PIANO TERRITORIALE INFRAREGIONALE COSEF

AMBITO DELLA Z.I.U.

VARIANTE N.8

Relazione illustrativa

PTI ZIU var.8 - Stato di progetto - Modifica n° 5
Ampliamento di lotti produttivi su via Ceconi di Monteccecon

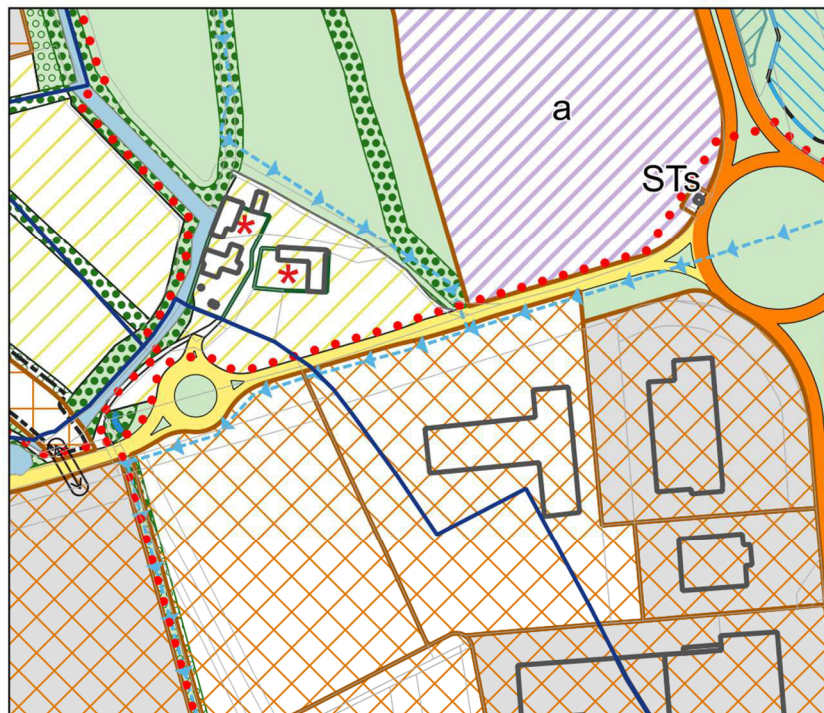
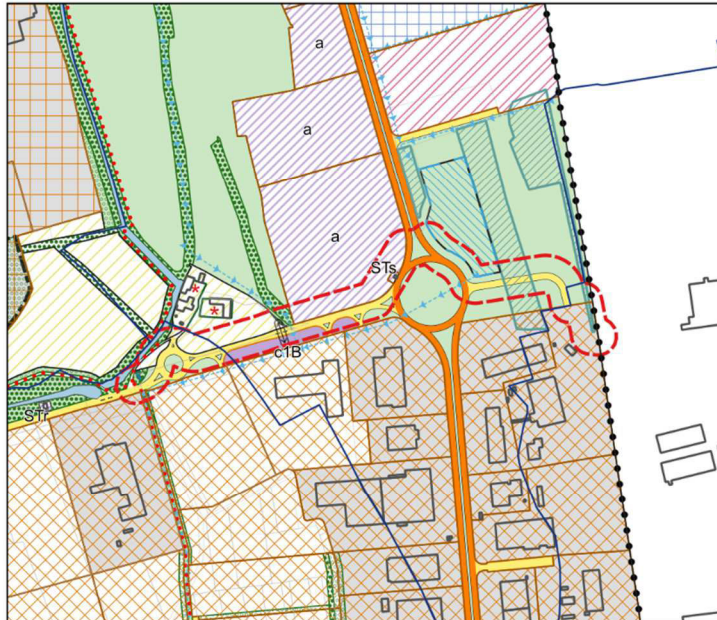
esito della modifica (punto n.5) e motivazioni: *ampliamento di lotti produttivi su via Ceconi di Montececon*. La modifica prevede la trasformazione di destinazione d'uso delle superfici comprese tra la viabilità di servizio (via Ceconi di Montececon) ed i lotti produttivi posti a sud allo scopo di estendere a nord i lotti produttivi esistenti fino a confine con la viabilità, sulla base di specifica istanza da parte di un'impresa anche ai fini di una migliore utilizzabilità.

La trasformazione di destinazione d'uso interessa, rispettivamente da ovest verso est, superfici a "verde pubblico attrezzato e di connettivo" (art.13 delle NTA), "viabilità di servizio" (art.22 delle NTA), "Parcheggi di relazione" (art.12.3 delle NTA), e nuovamente "verde pubblico attrezzato e di connettivo". In ragione della modifica si ritiene non più necessaria la previsione dell'attraversamento protetto a raso, che viene quindi stralciato⁴.

La modifica interviene su superfici di ridotta entità a margine della viabilità esistente. Se da un lato si registra lo stralcio di superfici a verde pubblico complementari e residuali rispetto alle geometrie delle rotatorie, lo stralcio del parcheggio "c1B" è ampiamente compensato dall'introduzione dei nuovi parcheggi "c5" e "c6" rispettivamente previsti dalle modifiche n.3 e n.7, cui si rinvia per ulteriori approfondimenti.

PTI ZIU var.8 - Stato di progetto - Modifica n° 6

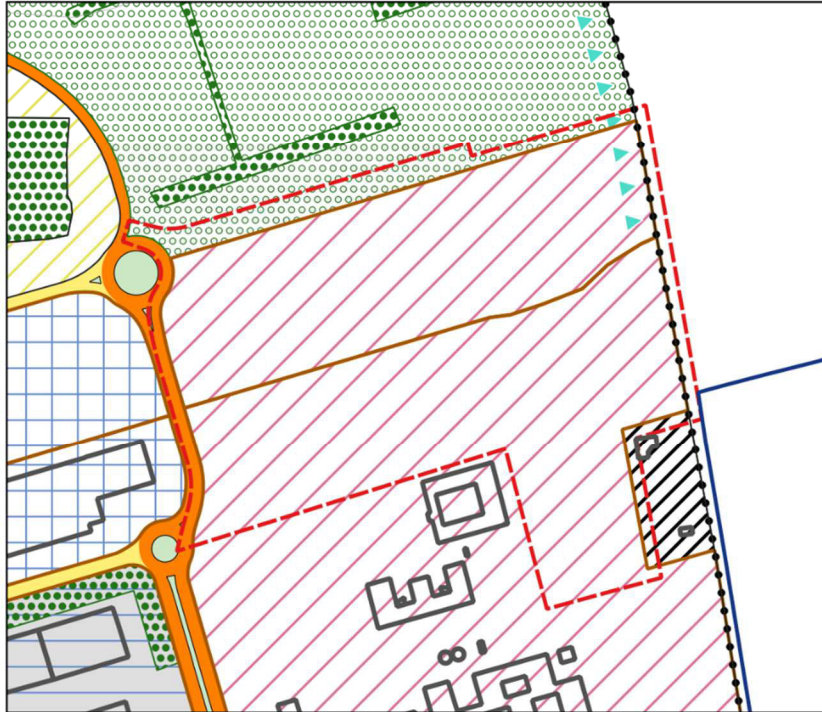
esito della modifica (punto n.6) e motivazioni: Nuova connessione ciclabile e pedonale con Pavia di Udine. Viene previsto un itinerario ciclabile e pedonale che si sviluppa in estensione lungo via Ceconi di Montececon, allo scopo di predisporre l'ambito per una connessione ad est con l'abitato dei Pavia di Udine e la relativa rete ciclabile.

In estrema sintesi si tratta di proposta condivisa preliminarmente con la Regione FVG - Servizio infrastrutture di trasporto, digitali e della mobilità sostenibile, nello specifico contesto della redazione del Biciplan del Comune di Pavia di Udine (recentemente approvato).

Figura B – tavola di raccordo della viabilità interna del PTI e fasce di rispetto.

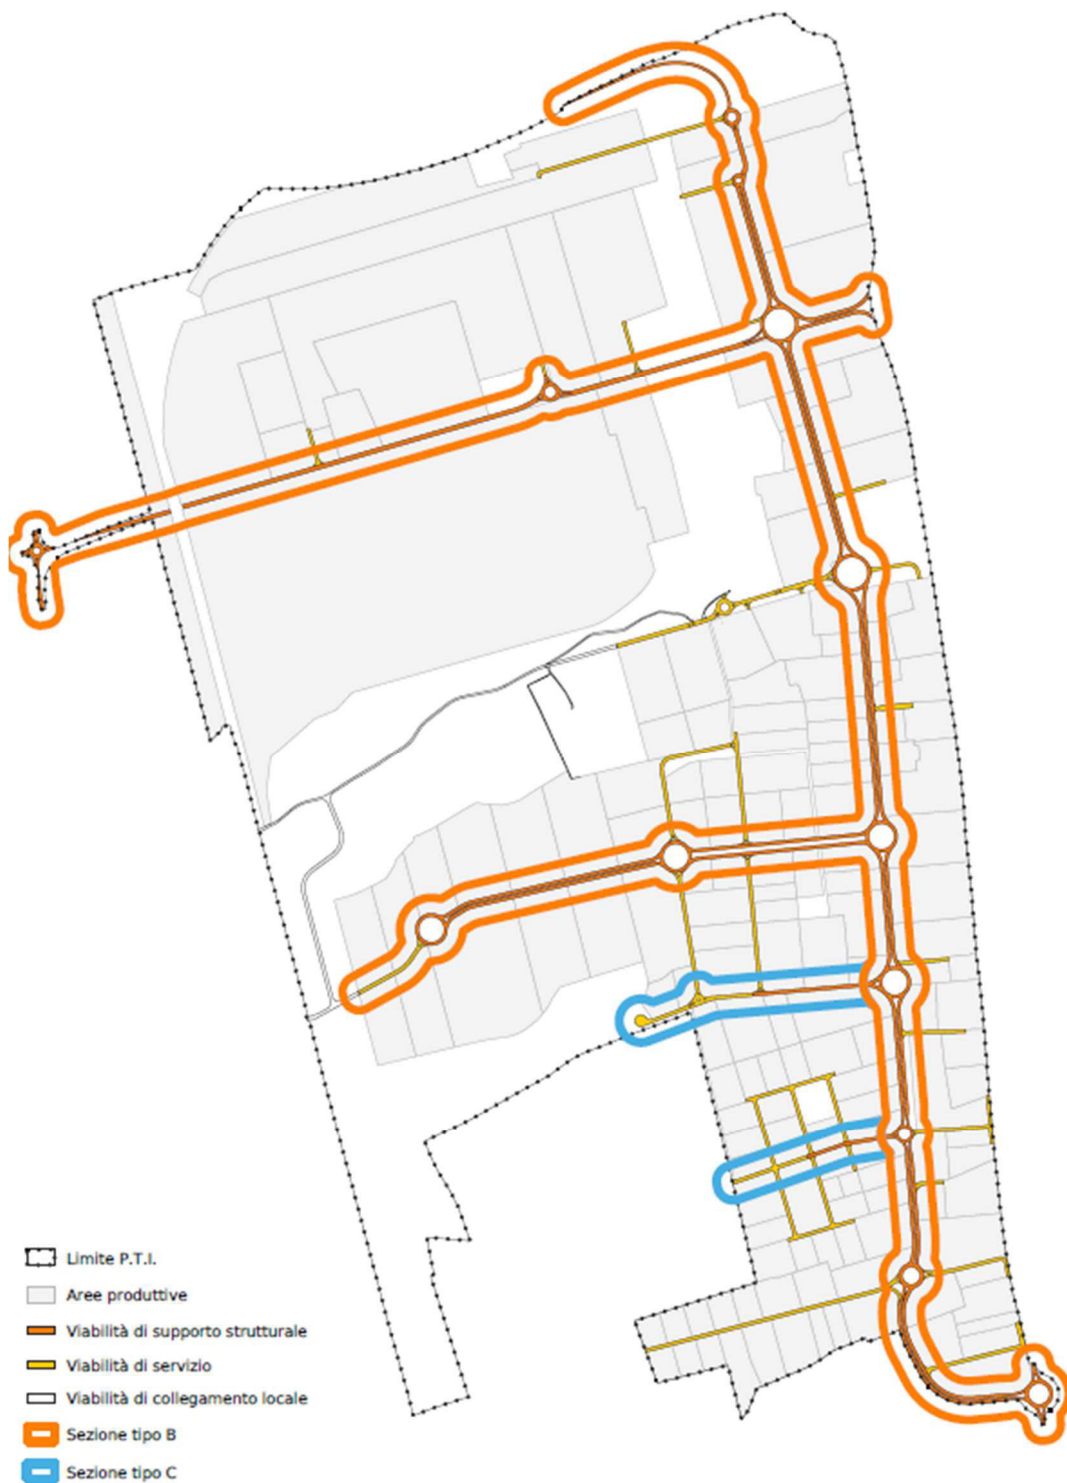
- "Viabilità e sezioni stradali" e "Arretramenti": si è reso necessario l'adeguamento degli elaborati rispetto alle nuove previsioni azzonative.
Si evidenzia in particolare che le modifiche introdotte alla Tavola "Arretramenti" razionalizzano la normativa alla luce di esigenze operative⁷ emerse nel c.d. *periodo di gestione del piano*: gli approfondimenti svolti in materia viabilistica sono stati finalizzati ad una più calibrata articolazione delle fasce di arretramento in base alla "corrispondenza" (per assimilazione) tra la classificazione delle strade attualmente presente nel PTI e le tipologie delle strade secondo classificazione del Codice della Strada⁸, di cui alla **Figura B** sotto riportata. Ciò premesso, nella Tavola "Arretramenti" si è proceduto principalmente a:

- confermare (non modificare), entro il PTI, la fascia vigente pari a 18 metri (=fascia di arretramento degli edifici) per le strade assimilate a quelle di tipo B;

- fissare, entro il PTI, il nuovo limite pari a 12 metri (=fascia di arretramento degli edifici) per le strade assimilate a quelle di tipo C;
 - fissare, entro il PTI, il nuovo limite pari a 6 metri (=fascia di arretramento degli edifici) per le strade di tipo F ovvero per tutte le viabilità di servizio e distribuzione ai lotti.
